**Verslag huishoudelijke elektrische installatie op laagspanning en zeer lage spanning****Algemeen:**

Referentie: 009-20260311-03	Datum controle: 11/03/2026
Keurder: 009

Eigenaar:	Onbekend	EAN-code:	Onbekend
Adres installatie:	Brakelsesteenweg 580, 9400 - Voorde	Nummer teller(s):	74501441
		Distributienetbeheerder installatie:	Fluvius
Datum uitvoering installatie: ☒ Vóór 01/10/1981 ☒ Tussen 01/10/1981 en 01/06/2020 ☐ Vanaf 01/06/2020			
Type: ☒ Wooneenheid ☐ Niet-huishoudelijk ☐ PV ☐ Batterij ☐ Laadpaal

☐ 6.4 (Gelijkvormigheidscontrole voor ingebruikname)
☐ 6.4 (Belangrijke wijziging/uitbreiding)
☐ 6.5 (Controlebezoek)
☐ 8.4.1 (Controlebezoek van een oude installatie voor de verzwaring van de aansluiting op het openbaar distributienet)
☒ 8.4.2 (Controlebezoek van een oude installatie bij verkoop)
☐ 8.4.3 (Vrij controlebezoek van een oude installatie)
☒ Afwijkende beschikkingen (Boek 1) toegepast
☐ Herkeuring op het verslag

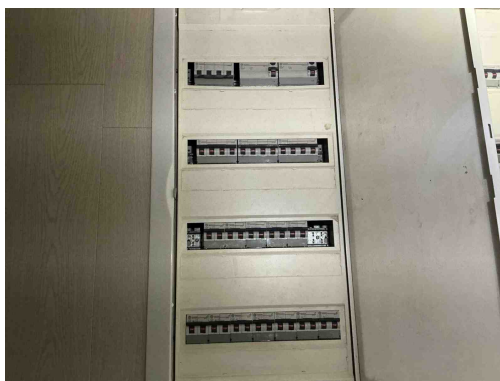
B17 - De voedingsspanning is niet op elk bord vermeld (Boek 1: 3.1.3.3).

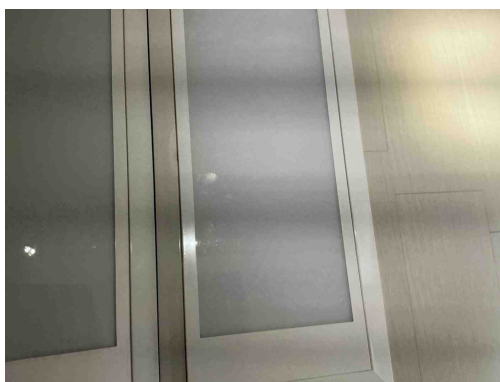
B17 - De voedingsspanning is niet op elk bord vermeld (Boek 1: 3.1.3.3).

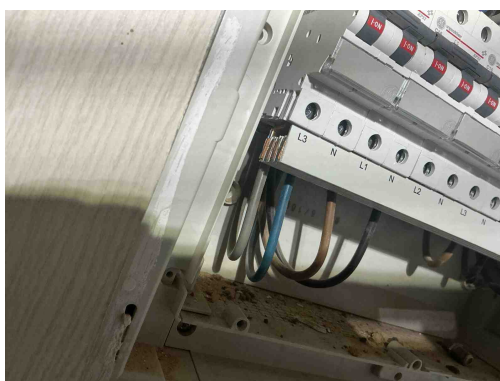
B17 - De voedingsspanning is niet op elk bord vermeld (Boek 1: 3.1.3.3).

B18 - Het volgnummer is niet op elk bord vermeld (Boek 1: 3.1.3.3).

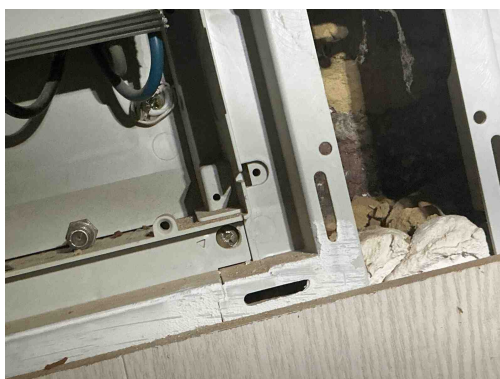
T21 - Het elektrisch materieel is niet geplaatst volgens de voorschriften van de fabrikant/ regels van goed vakmanschap . (Boek 1: 1.4.1.3)

Opmerking: Ophanging vijzen niet afgedekt, camaansluiting niet afgedekt,

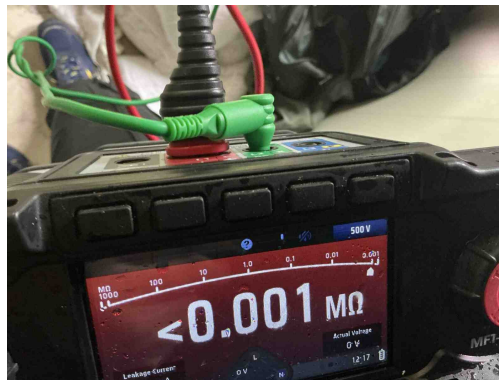
T21 - Het elektrisch materieel is niet geplaatst volgens de voorschriften van de fabrikant/ regels van goed vakmanschap . (Boek 1: 1.4.1.3)

Opmerking: Ophanging vijzen niet afgedekt, camaansluiting niet afgedekt,

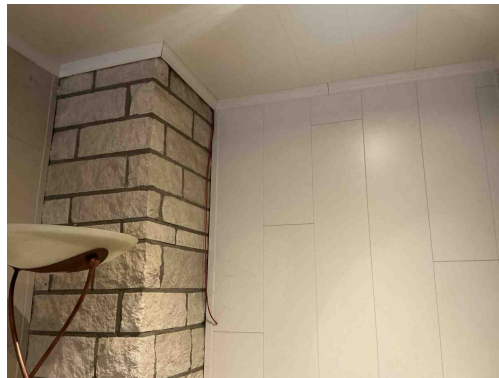
I01 - De waarde van de isolatieweerstand per kring dient tenminste 0,50 Mohm ($1000 \times U_{test}$) te zijn (Boek 1: 6.4.5.1).
Opmerking: Automaat naast de diff's

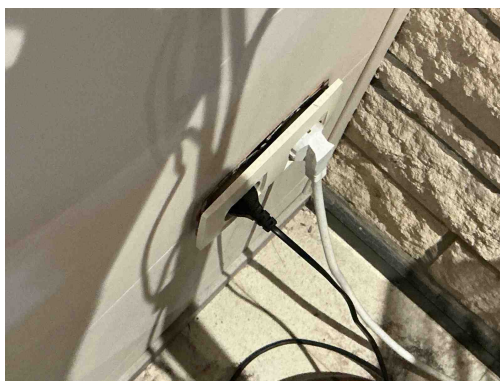
C27 - Het gebruik van geleiders van het type VTLMb (côte-à-côte) is niet toegestaan (Boek 1: 1.4.2.1).
Opmerking: Living

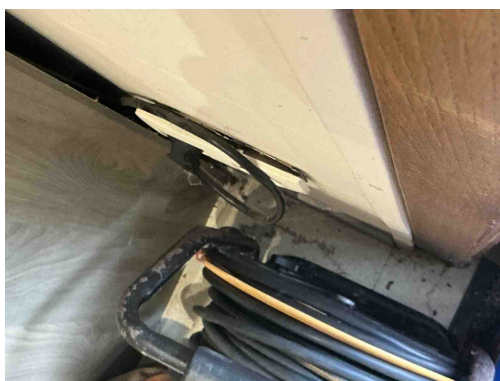
T10 - Bepaalde contactdozen en/of schakelaars zijn niet degelijk bevestigd (Boek 1: 1.4.1.3).
Opmerking: Living,

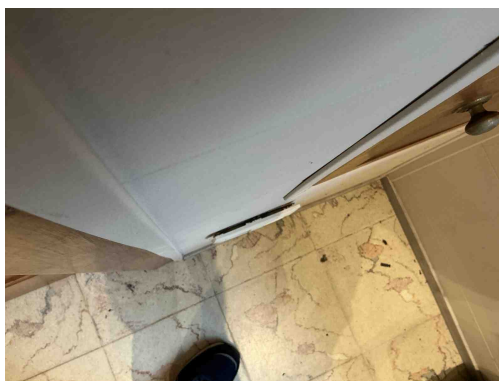
T10 - Bepaalde contactdozen en/of schakelaars zijn niet degelijk bevestigd (Boek 1: 1.4.1.3).
Opmerking: Living,

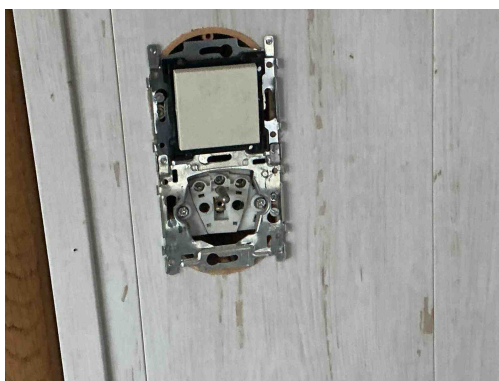
T10 - Bepaalde contactdozen en/of schakelaars zijn niet degelijk bevestigd (Boek 1: 1.4.1.3).
Opmerking: Living,

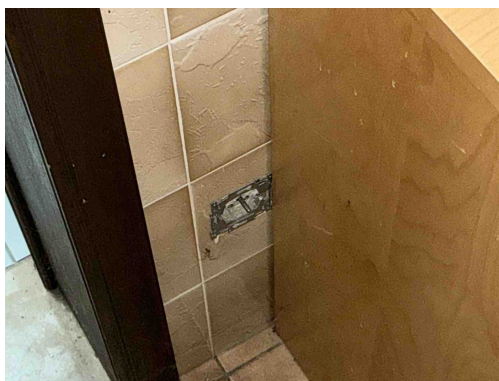
T11 - De contactdozen waarvan de toegekende stroomsterkte maximaal 16A en de toegekende spanning maximaal 250V bedraagt en niet bedoeld zijn voor de voeding van een of meerdere verbruikstoestellen voor een specifiek doel en niet geplaatst zijn in of op schakel- en verdeelborden, beschikken niet of IPXX-D (incl. gemeenschappelijke delen residentieel geheel) (Boek 1: 4.2.2.3/5.3.5.2).

Opmerking: Bureau gelijkvloers, badkamer gelijkvloers

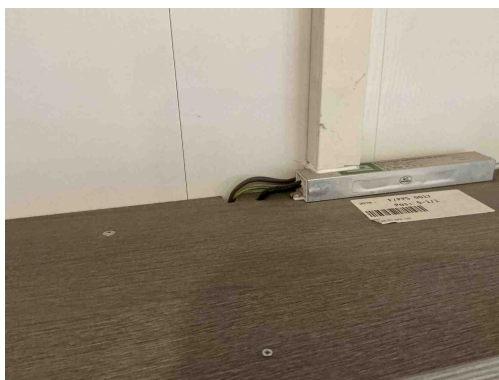
T11 - De contactdozen waarvan de toegekende stroomsterkte maximaal 16A en de toegekende spanning maximaal 250V bedraagt en niet bedoeld zijn voor de voeding van een of meerdere verbruikstoestellen voor een specifiek doel en niet geplaatst zijn in of op schakel- en verdeelborden, beschikken niet of IPXX-D (incl. gemeenschappelijke delen residentieel geheel) (Boek 1: 4.2.2.3/5.3.5.2).

Opmerking: Bureau gelijkvloers, badkamer gelijkvloers

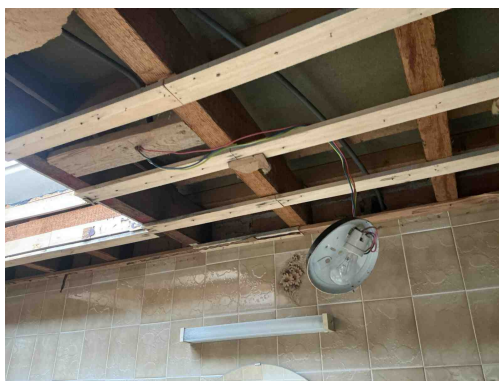
C21 - Het gebruik van geleiders van het type VOB, zonder bijkomende afscherming is niet toegestaan (Boek 1: 5.2.9.6).

Opmerking: Wc, veranda, badkamer

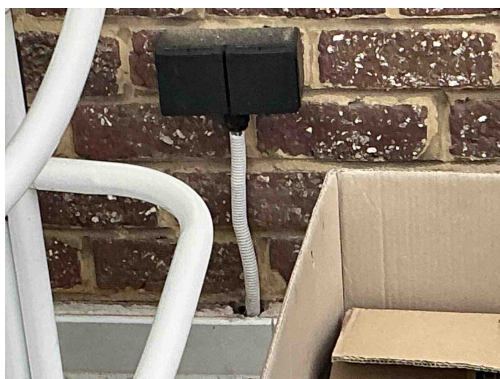
C21 - Het gebruik van geleiders van het type VOB, zonder bijkomende afscherming is niet toegestaan (Boek 1: 5.2.9.6).
Opmerking: Wc, veranda, badkamer

T23 - Het elektrisch materiaal is beschadigd. (Boek 1: 1.4.1.3).
Opmerking: Lamp wc

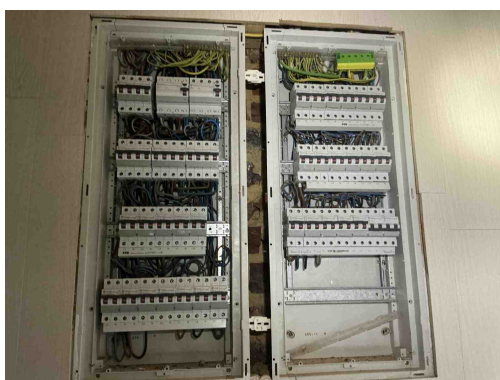
C21 - Het gebruik van geleiders van het type VOB, zonder bijkomende afscherming is niet toegestaan (Boek 1: 5.2.9.6).
Opmerking: Wc, veranda, badkamer

C13 - Onvoldoende bevestiging van de leiding(en) (Boek 1: 5.2.9.5).
Opmerking: Veranda
